Fv. 609 Heilevang

Omtale av endring av reguleringsplan
Høyringsutkast 01.11.2024

Vestland
fylkeskommune

Figur 1.1 Gamal veglinje (raud) og ny veglinje (mørkegrå)

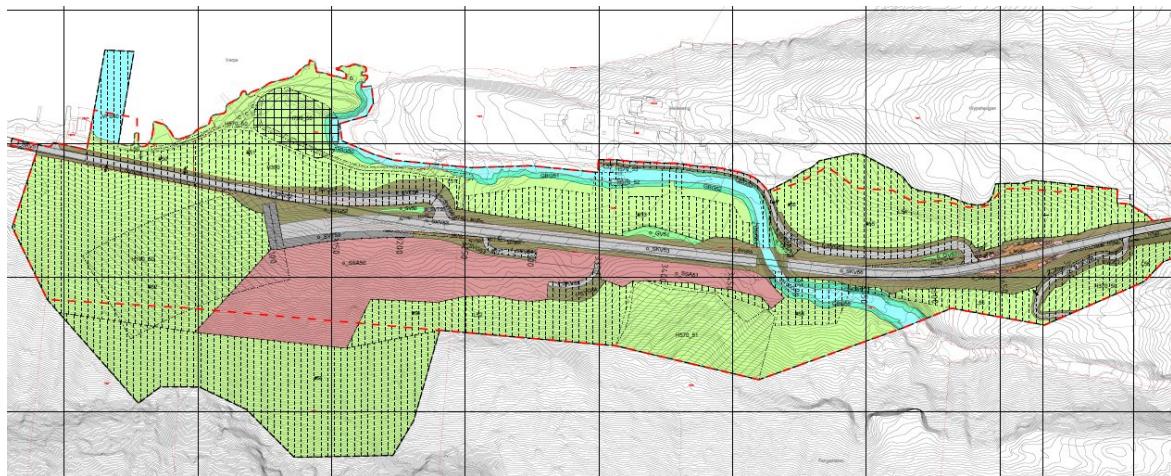
Påhogg og ende av portal er flytta om lag 20 m mot aust, det er ikkje nødvendig å bygge lausmassetunell, og vi bruker eit om lag 100 m langt fanggjerde som permanent skredsikring ved enden av portalen. Det blir mindre endringar av avkjørsler aust for tunellen som følgje av at påhogget kjem litt lengre aust.

Figur 4.1 Vedteken reguleringsplan ved Heilevang (generell skredfare ikkje vist)

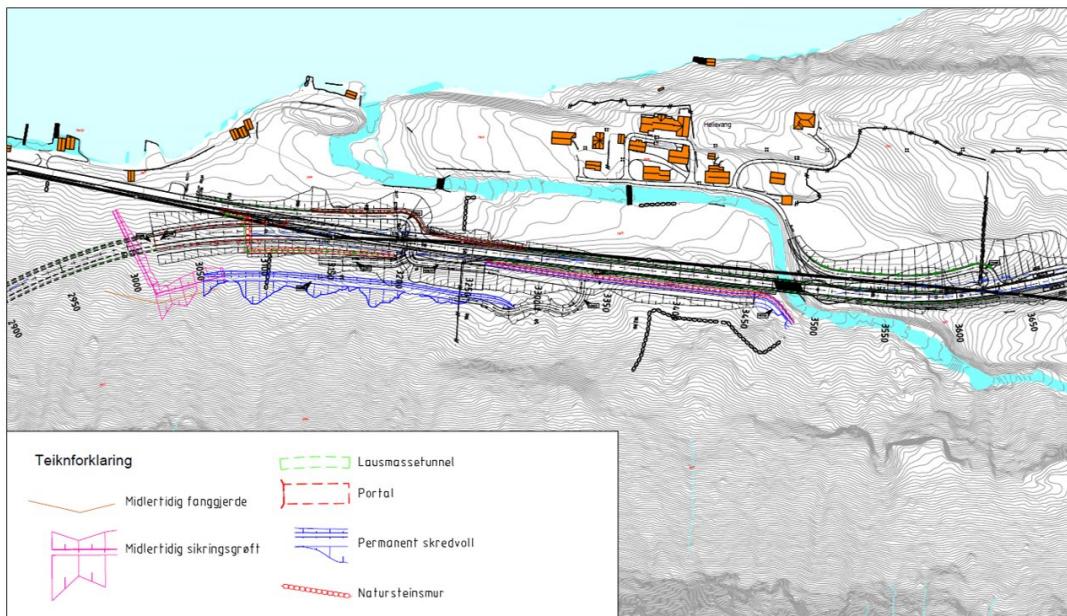
Vedteken reguleringsplan la opp til eit påhogg ved Heilevang i aust, med ei tilknyting til eksisterande veg og ei ny bru over Heilevangsela (på same stad som eksisterande bru). Det var lagt opp til ein 70 m lang lausmassetunell og fleire skredsikringstiltak.

Figur 5.2. Tiltradde skredsikringstiltak (frå Skred AS)

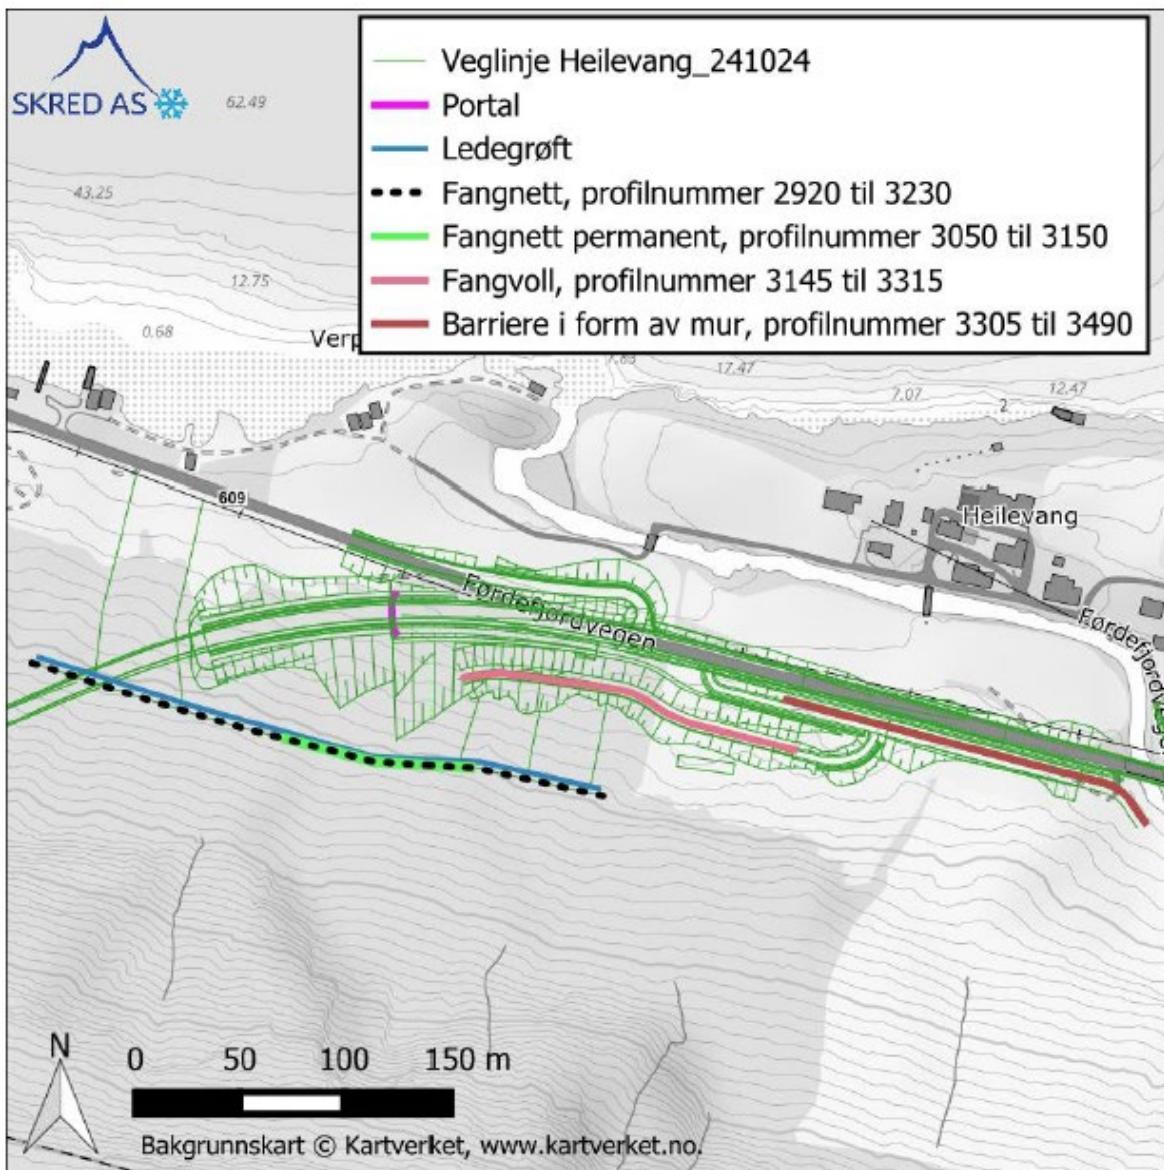
For profilnummer til 2930 til 3230, sikring av påhogg, portalområde og delar av vegstrekning langs forskjæring:

- Mellombels tiltak for profilnummer 2930 til 3230. For profilnummer 3050-3150 skal fanggjerde vere permanent sikring slik at ein oppnår noko overlapp mot vest frå påhoggsflate profilnummer 3020.

- Barriere som både kan handtere steinsprang og jordskred.
- Foreslått tiltak er fanggjerde både for midlertidig og permanent tiltak, dette fordi bratt terreng gjer etablering av voll utfordrande.

- Lengde: total lengde ca. 300 m. Permanent del av fanggjerde 100 m.
- Høgde: For steinsprang minimum 3,5 m, for jordskred minimum 2,6 m.
- Skredlaster: minimum energikapasitet lik 550 kJ frå steinsprang, og minimum støttrykk på 173 kPa frå jordskredmassar.

- Avlagringskapasitet som kan fange opp minimum 450 m³ jordskredmassar. For steinsprangavsetningar føreset vi at fanggjerde blir reinska jamnleg.
- Grøft på nedstrøm side av fanggjerde som kan fange og til dels leie vekk vassrike skredmassar etter jordskredhendingar, og som kan handtere normal avrenningssituasjon.

Profilnummer 3145 til 3315, permanent sikring:

- Barriere som kan handtere både steinsprang og jordskred.
- Foreslått tiltak er fangvoll som overlappar med fanggjerde til profil 3150.
- Lengde 160 m.
- Høgde: For steinsprang minimum 3 m, for jordskred minimum 1,2 m.
- Skredlaster: minimum energikapasitet lik 100 kJ og punktlast lik 172 kN frå steinsprang, minimum støttrykk lik 79 kPa frå jordskredmasser.
- Avlagringskapasitet som kan fange opp minimum 470 m³.
- Overvasshandtering rundt barriere.

Profilnummer 3305 til 3490, permanent sikring:

- Barriere som kan handtere steinsprang
- Foreslått tiltak er mur på grunn av bratt terreng og bevaring av kulturlandskap som gjer etablering av voll utfordrande. Mur skal kunne tåle relativt store lastar frå skred i bratt terreng, det vil derfor vere krav til utforming av mur slik at den tålar dimensjonerende skredlaster.
- Lengde 185 m.
- Høgde: minimum 2,5 m for steinsprang.
- Skredlaster: minimum energikapasitet lik 30 kJ og punktlast på 120 kN frå steinsprang.
- Overvasshandtering rundt barriere.

Vi har tilpassa plankartet i området dei nye skredløysingstiltaka som er foreslått. Skredtiltaket i vestre del (SSA_51) er tilpassa den nye veglinja. Vi har justert utforminga litt for å redusere behov for mur, vi har i større grad nytta ein voll med skråning ut mot Heilevang. Heilt inn mot portalen har vi vurdert at det kan bli svært krevjande å utforme ein mur/voll som gir god skredsikring, samtidig som ein tek omsyn til grunnforholda, kostnader og landskapsinngrepet. Det vil bli bratte graveskråningar som vil krevje tiltak for å bli stabile (t.d. jordnagling-/sprøytebetong), og ved portalen vil det bli svært høge murar. For å få god nok stabilitet må desse vere breie i botn, dette vil auke graveomfanget og terrenginngrepet. Vi avsluttar derfor skredvollen mot vest ved om lag profil 3145. Det permanente skredsikringstiltaket fram til over portalen vil vere at fanggjerdet som må settast opp før ein graver byggegropa fram mot fjellpåhogget blir ståande permanent. Av omsyn til framtidig drift/vedlikehald og landskapsinngrepet er det permanente fanggjerdet avgrensa til det partiet der bygging av voll/mur er svært utfordrande.

Skredtiltak mot aust opp mot Heilevangselsva (SSA_50) er optimalisert noko for å redusere omfang av mur, vi har i større grad utnytta eksisterande fjellskjering.

Figur 5.4. Vedteken (øvst) og endra utforming av deponiet på Heilevang

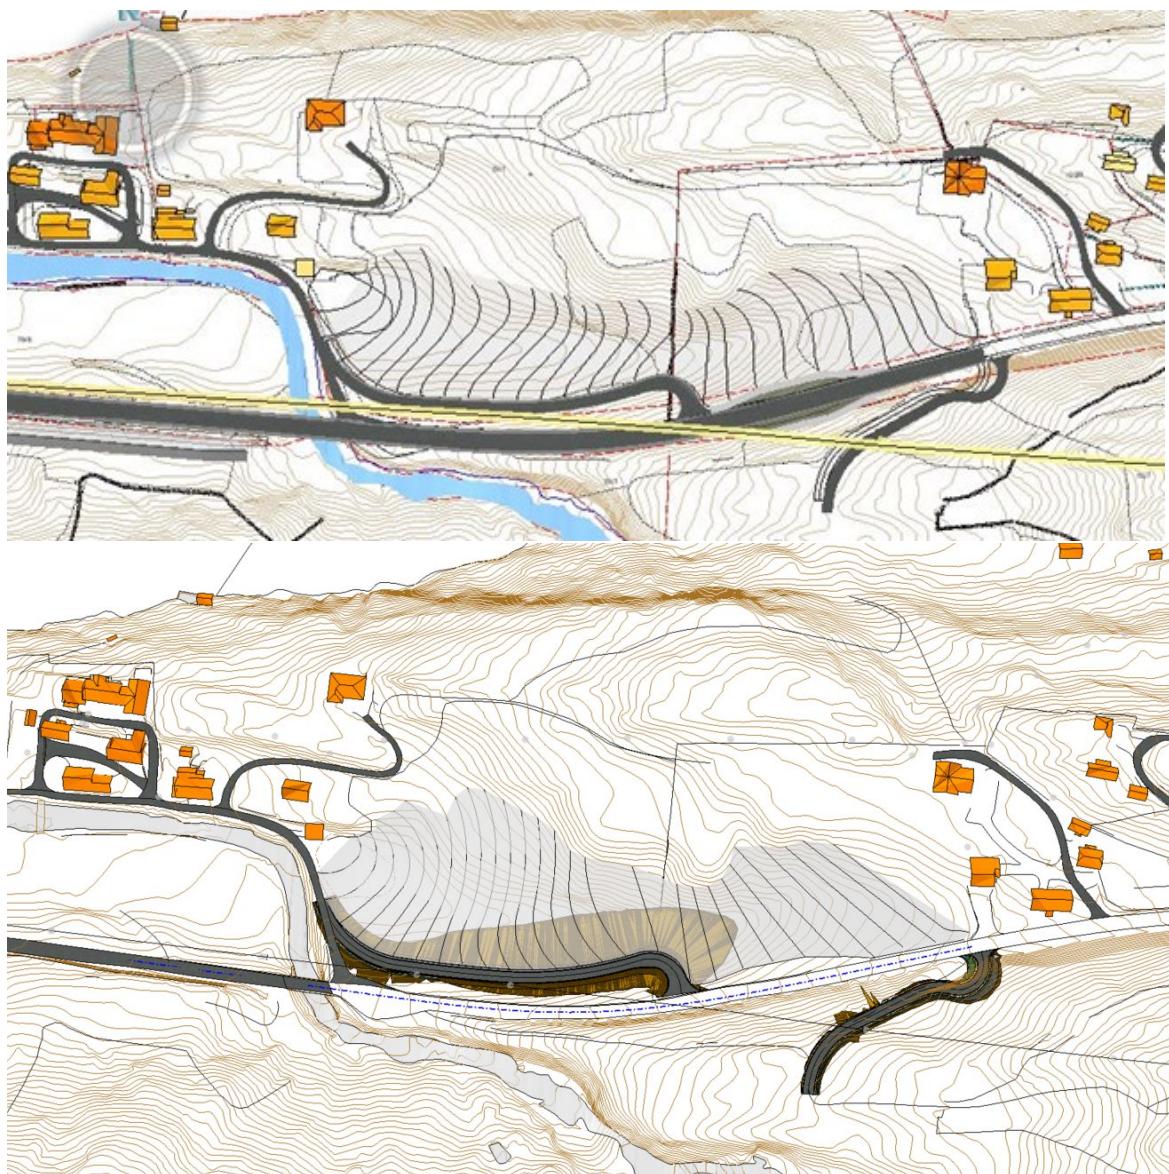
I dialog med grunneigarar etter planvedtak har det kome fram eit ønskje om å løfte deponiet på Heilevang noko meir enn det som er vist i vedteken plan, slik at området i enda større grad kan utnyttast til jordbruk. Vi har justert dette deponiet slik at det kan vere plass til noko meir massar, om lag $50\ 000\ m^3$, som er ein auke på $20\ 000\ m^3$ samanlikna med vedteken plan som ga plass til $30\ 000\ m^3$. Vi har lagt til grunn at maksimal helling i området skal vere 1:6, slik at det kan nyttast til maskinell jordbruksdrift. Området er nok ikkje utvida heilt i tråd med grunneigar sitt ønskje. Vi meiner at dette vil gi for stor endring av landskapsformar i området.

Figur 5.6 Nytt planutkast på Heilevang. Reguleringsgrenser frå vedteken plan er vist med raudtt.

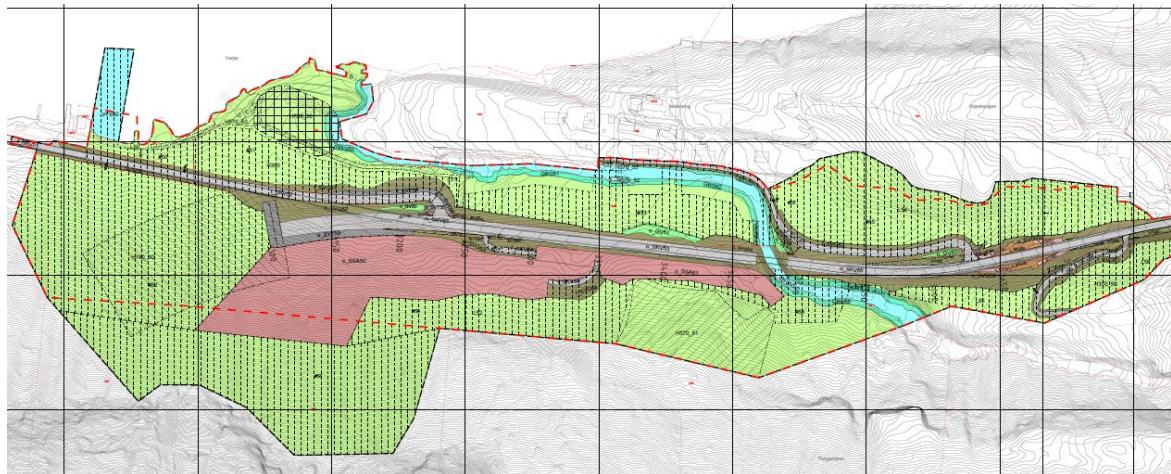
I tillegg har vi ute i dagen ved Heilevang justert dreneringa ut frå tunellen slik at vi unngår inngrep på badestrand, og vi har utvida deponiet langt aust på Heilevang litt. Vi har utvida planområdet med mellombels anleggsområde opp i lia for å leggje til rette for moglege avskjeringsgrøfter før ein startar arbeidet. Areala for skredsikring er justert i tråd med nyare vurderingar.

Omsynssone for kultur ned mot fjorden (H570_50) har fått ei lita justering lengst opp mot jordbruksbrua over Heilevangsælva. Nytt bakgrunnkart som vi har henta inn til planendringa viser ei litt anna plassering av den gamle jordbruksvegen her, og det nye kartet stemmer betre med det vi ser i flyfoto. Som følgje av denne endringa er det og gjort ei lita justering av mellombels anleggsområde #51.

Vi har også justert plankarta i tunellen for å få inn eit ekstra teknisk bygg og gjere plassering av tekniske bygg og havarinisjer meir fleksibel.
